改善箇所説明図

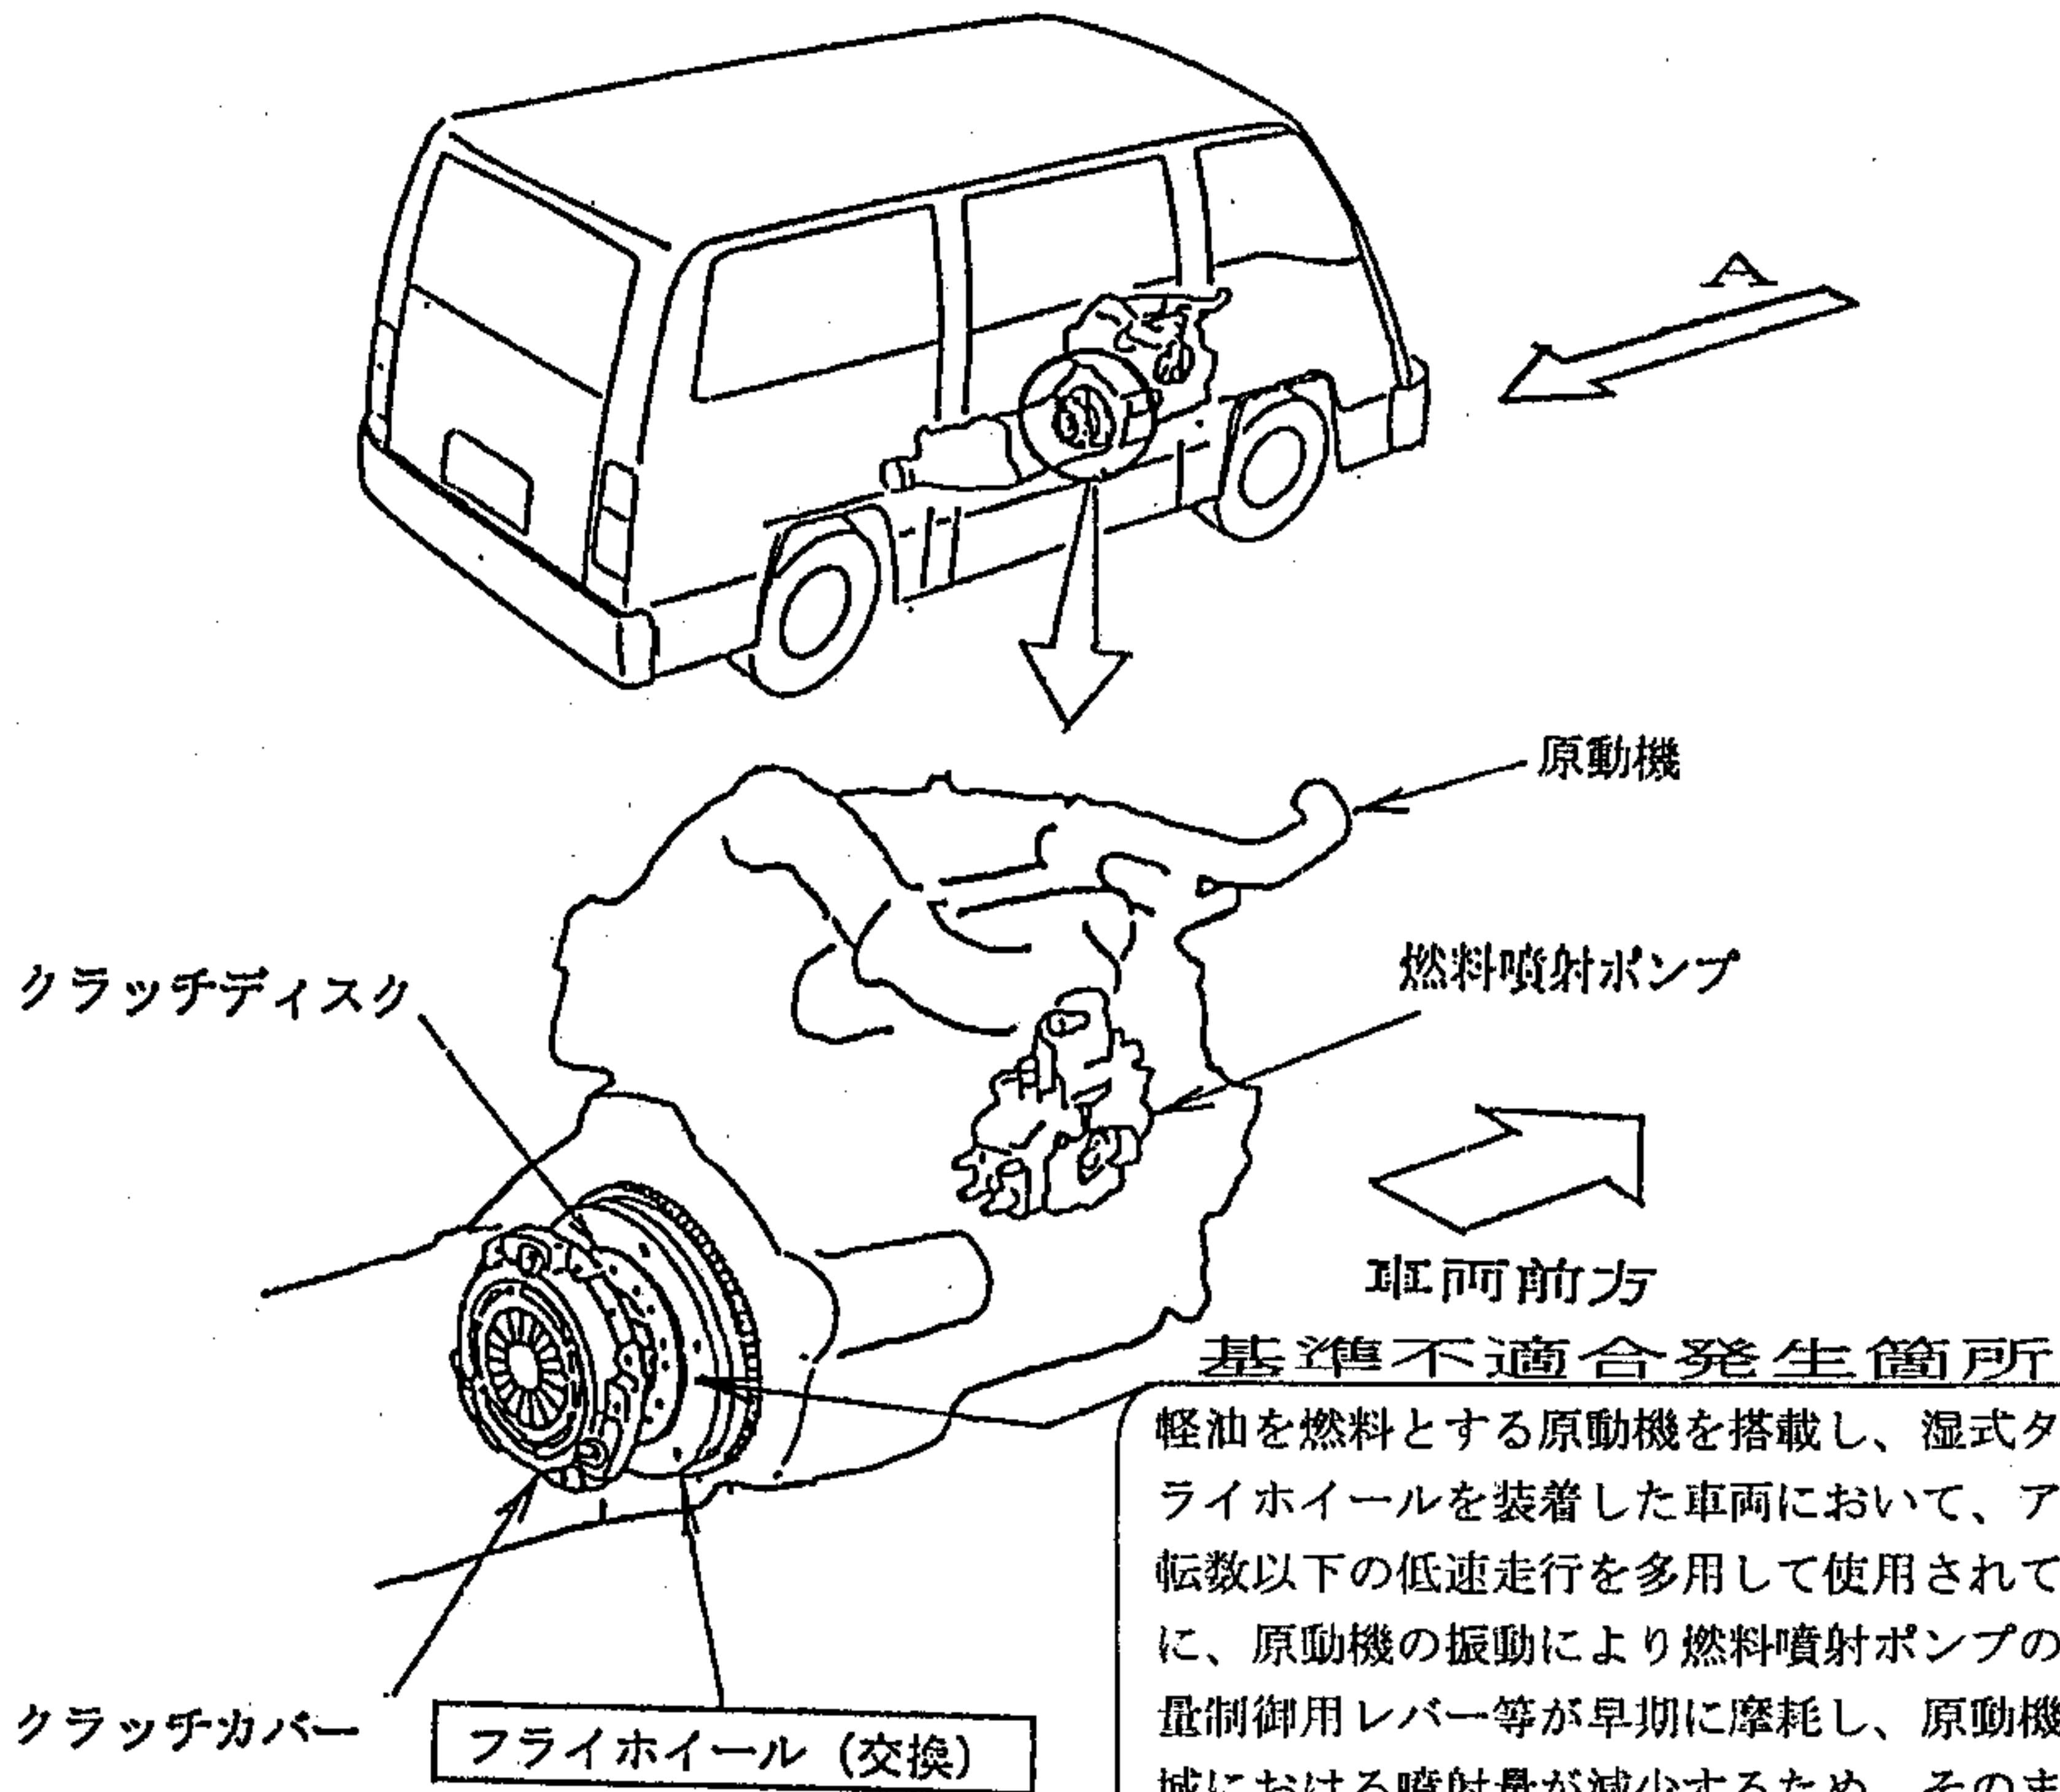
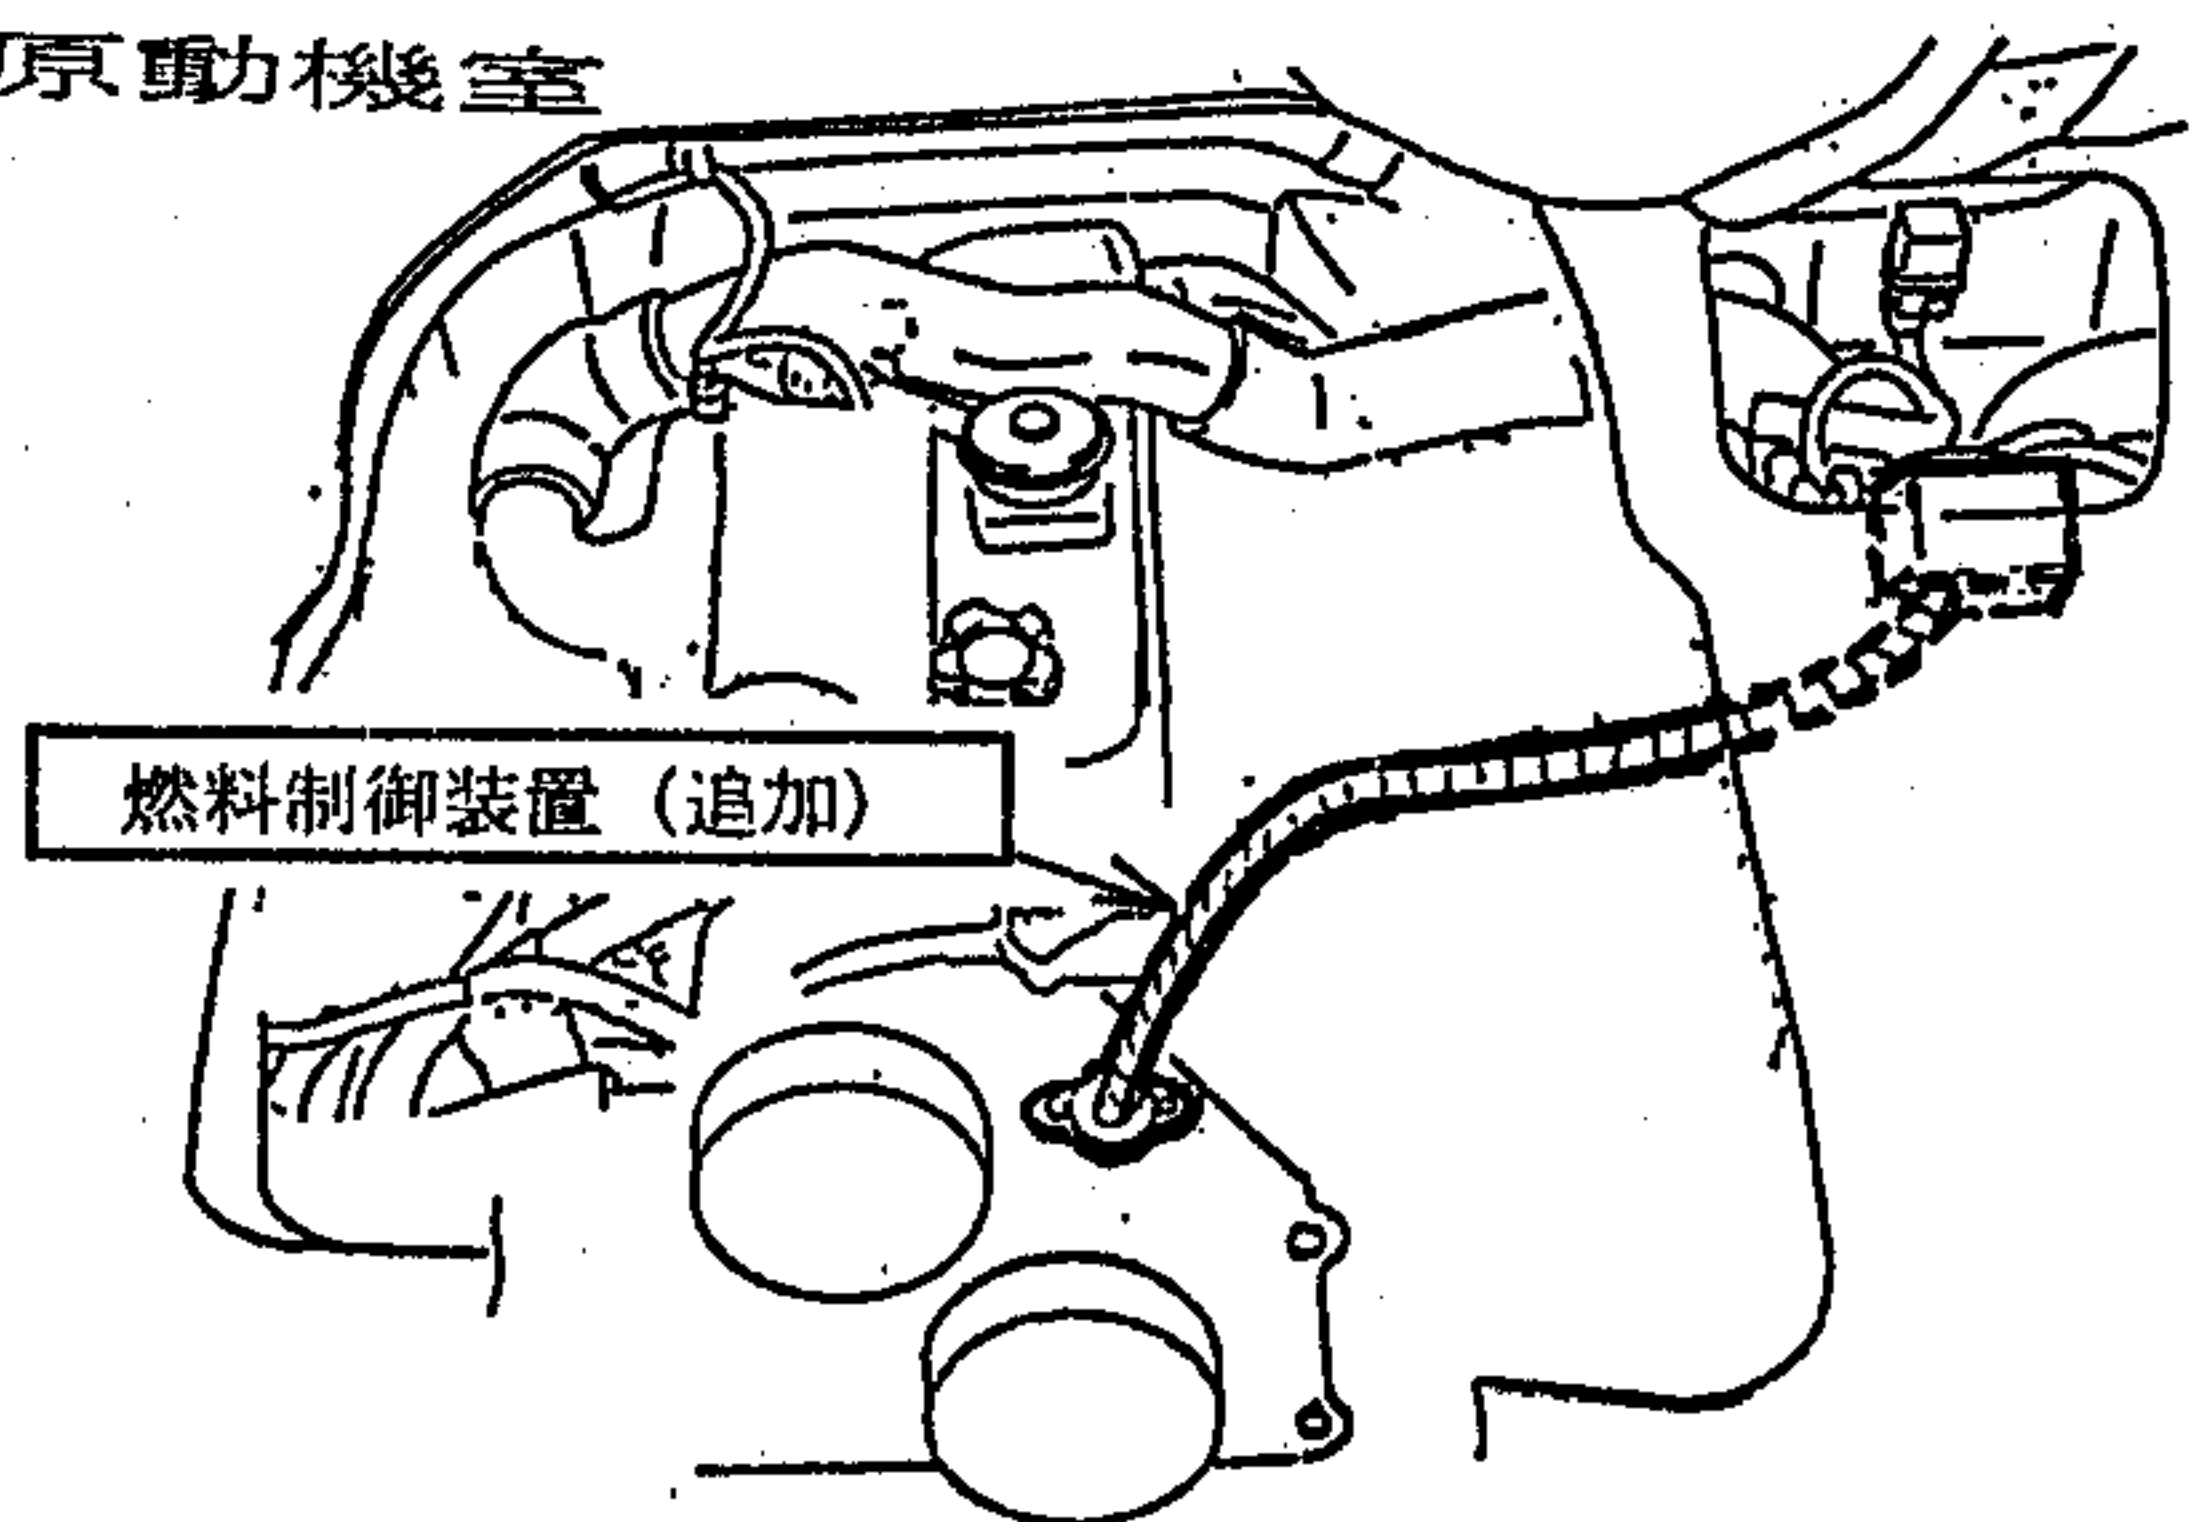
軽油を燃料とする原動機を搭載し、湿式タイプのフライホイールを装着した車両において、アイドル回転数以下の低速走行を多用して使用されている場合に、原動機の振動により燃料噴射ポンプの燃料噴射量制御用レバー等が早期に摩耗し、原動機の低回転域における噴射量が減少するため、そのままの状態ですらに極低速による走行をくり返すと、回転数がさらに低下することから、原動機のフライホイールが共振を起こし、最悪の場合、フライホイール内部が破損し、動力が伝達されず、走行不能となるおそれがある。

全車両、極低速域での燃料を制御するための燃料制御装置を追加し、フライホイールを新品と交換する。
